II. VYSVĚTLENÍ ZADÁVACÍ DOKUMENTACE

Zadavatel: Statutární město Ostrava – městský obvod Polanka nad Odrou
Se sídlem: 1. května 330/160
IČ: 008455451
Název veřejné zakázky: Stavební úpravy stávajícího objektu a jeho přestavba na bytový dům s pečovatelskými byty v Ostravě Polance nad Odrou

ŘEZ A-A

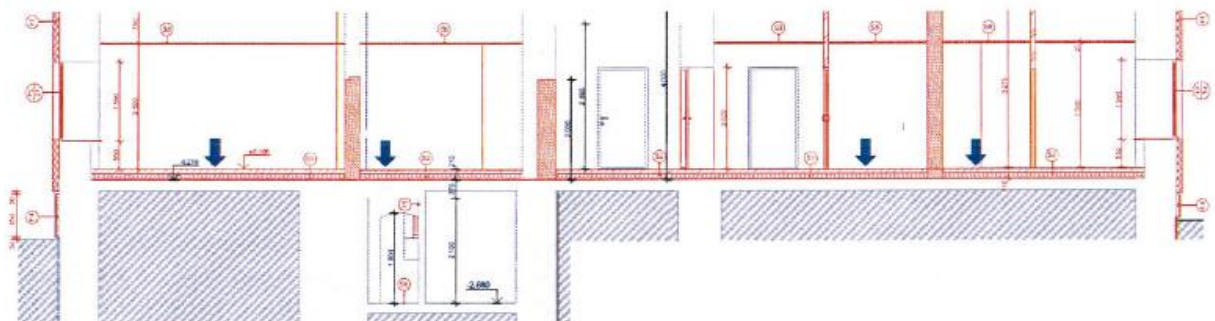
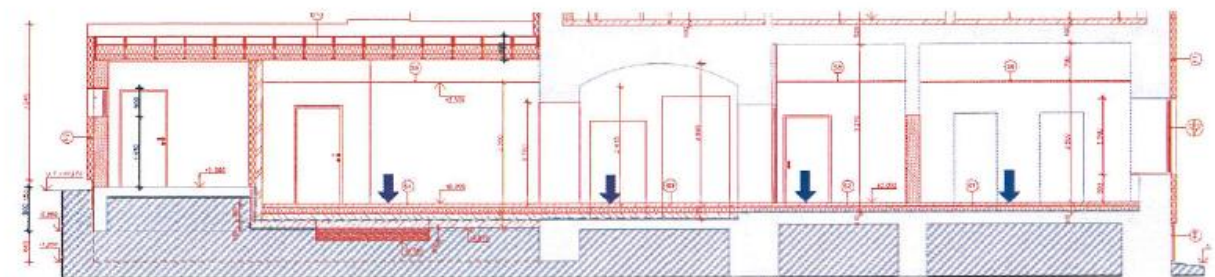
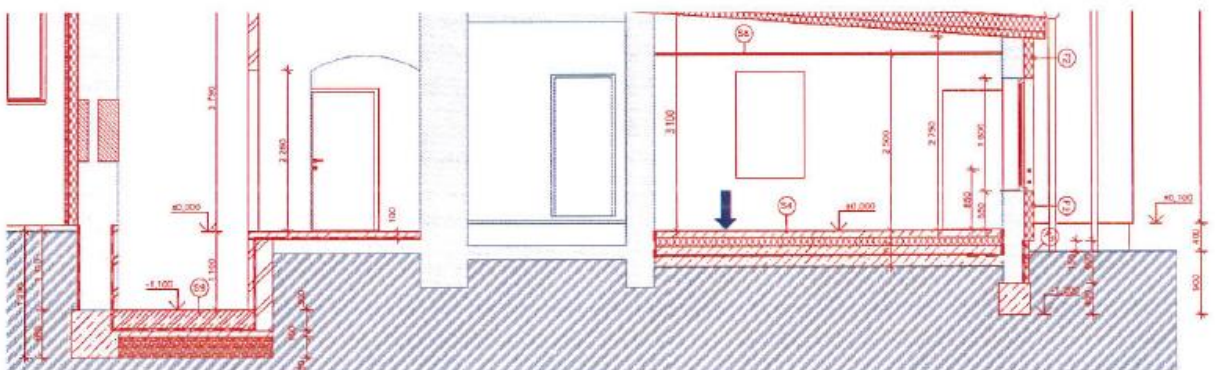
V příloženém rozpočtu „N18-152_exp3_R2 – Stavební úpravy stávajícího objektu v Ostravě – Polance nad Odrou [zadání]“ – D.1.1-2, se v položce č. 102 píše o betonovém samonivelačním potěru, ale ve výkresech Řezů A,B,C – nový stav je ve skladbách navržena vrstva cementové lité pěny. Žádáme zadavatele o objasnění, která z uvedených vrstev je správná. V případě cementové lité pěny, dále žádáme o doplnění požadovaného pevnosti tlaku.

Skladby konstrukcí S1, S2 neodpovídají narýsovaným řezům objektem a z toho vyplývající nesrovnalosti v příloženém rozpočtu. Mazanina v tl. 150 mm se dle rozpočtu nachází v celém podlaží 1.NP ale v technické zprávě i ve výkresech se nachází pouze ve skladbách S3 a S4. Žádáme zadavatele o objasnění skutečného stavu podlahových konstrukcí, a čím se má uchazeč při naceňování řídit.

Zadavatel trvá z důvodu odlehčení stávajících konstrukcí na cementové lité pění. Zadavatel doplnil jednotlivé položky ve výkazu výměr. Výkaz výměr byl upraven a tvoří přílohu tohoto vysvětlení zadávací dokumentace.

Zadavatel specifikoval/doplnil jednotlivé položky ve výkazu výměr, který byl upraven. Výkaz výměr tvoří přílohu tohoto vysvětlení zadávacích podmínek.
